臺南市政府工務局 函

主旨：函轉內政部關於昇降機間及室內安全梯遮煙性能疑義1案，請查照。

內政部 函

主旨：關於昇降機間及室內安全梯遮煙性能疑義1案，請查照。

圖 A

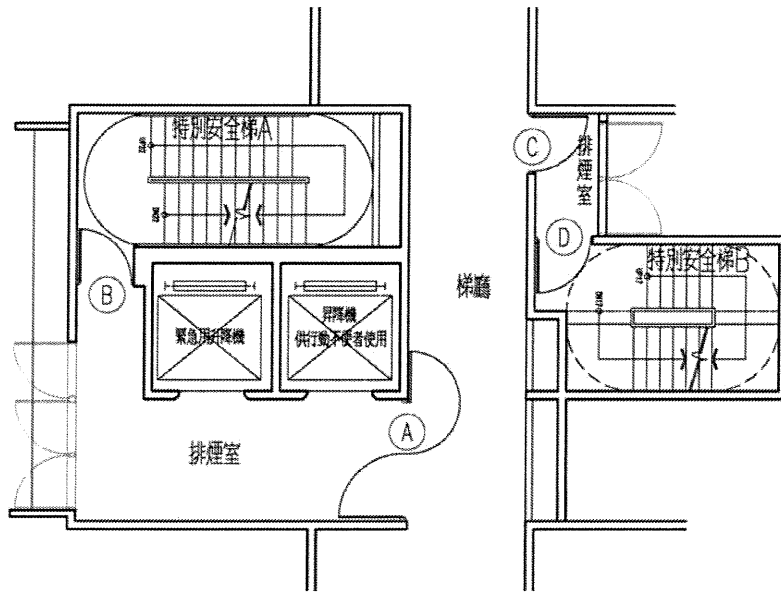
三、如昇降機道之出入口開向緊急昇降機之機間，因緊急昇降機機間四週牆壁及出入口之防火性能同編第107條第1款業有明定，該款第4目並規定應設置排煙設備，故該昇降機間出入口（如附件所示圖A之門A及門B，及圖B之門F）及昇降機道出入口得免受第79條之2第1項及第2項限制。

五、至特別安全梯之構造同編第97條第1項第3款業有明定，自室內通陽臺或進入排煙室之出入口，或自陽臺或排煙室進入樓梯間之出入口，裝設之防火門（如附件所示圖A之門C及門D）均未規定遮煙性能。

圖 B

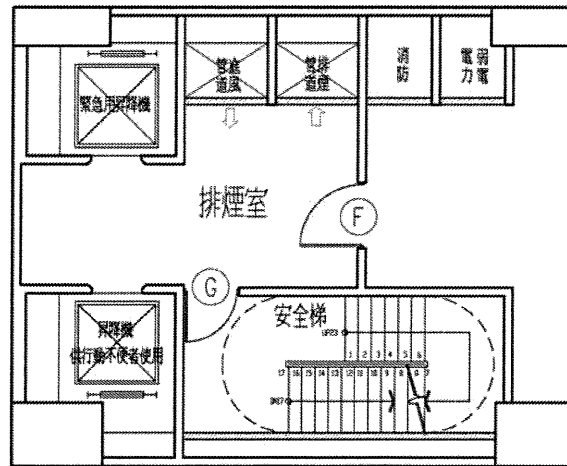
四、另本部93年8月16日台內營字第09300854220號函示「……如依規定僅需設置室內安全梯或戶外安全梯，並符合下列情形者，得經由緊急昇降機之機間進入室內安全梯或戶外安全梯：（一）該機間之出入口除開向一座室內安全梯或戶外安全梯外，限設一處，且不得直接連接居室。（二）緊急昇降機機間之排煙設備應符合各類場所消防安全設備設置標準第189條排煙室兼用之規定。（三）步行距離應計算至進入室內安全梯之防火門。（四）進入室內安全梯之防火門防火性能應符合同編第97條第1款第2目之規定。」緊急昇降機間已設有排煙設備，故自緊急昇降機機間進入之室內安全梯，其出入口之防火門（如附件所示圖B之門G）得免具遮煙性能。
